Повідомлення про інцидент

Термінове сповіщення щодо проблеми безпеки Імплантовані генератори імпульсів (ІГІ) для глибокої стимуляції головного мозку (DBS) Vercise Genus™ із розривами проводів наскрізного з'єднання — оновлення інструкцій із використання

Термінове сповіщення щодо проблеми безпеки Набір для закриття трепанаційного отвору SureTek™, що входить до складу системи глибокої стимуляції головного мозку Vercise™, труднощі з фіксацією утримувальної кліпси — оновлення інструкцій із використання

Додаток 1. Системи глибокої стимуляції головного мозку Vercise™
Оновлення до Посібника з використання хірургічного імплантованого виробу

Рисунок 23. Фіксування повзунка

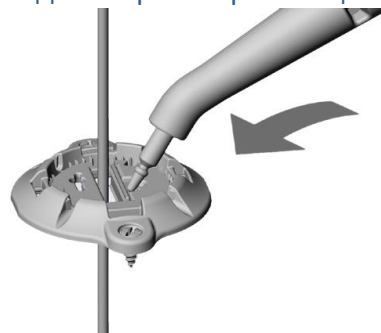
Розділ Посібника з використання хірургічного імплантованого виробу	Заплановані оновлення
Закріплення електрода DBS	6. Стабілізуючи електрод DBS, обережно розмістіть утримувальну кліпсу над основою так, щоб електрод DBS перебував у відкритому каналі утримувальної кліпси. Розташуйте утримувальну кліпсу так, щоб статичну сторону отвору було спрямовано до електрода (Рисунок 21).  Рисунок 21. Розміщення утримувальної кліпси над основою 7. Вставте утримувальну кліпсу в основу. Переконайтеся, що утримувальну кліпсу повністю вставлено в основу (Рисунок 22).  Рисунок 22. Вставляння утримувальної кліпси в основу 8. Вставте кінець інструмента для розміщення/видалення в заглушку або в будь-яке місце вздовж повзунка на утримувальній кліпсі, прошовуючи повзунок до електрода DBS, доки він не зафіксується на місці. Використовуйте кінець інструмента для розміщення/видалення, щоб натиснути на поверхню повзунка в протилежному напрямку. Це дає змогу переконатися, що повзунок повністю зафіксовано (Рисунок 23).

Примітка. Якщо у вас виникли труднощі з фіксацією повзунка, можливо, вам доведеться зняти стилет електрода перед фіксацією повзунка на місці або замінити утримувальну кліпсу, скориставшись набором для закриття трепанаційного отвору або запасним набором для закриття трепанаційного отвору.
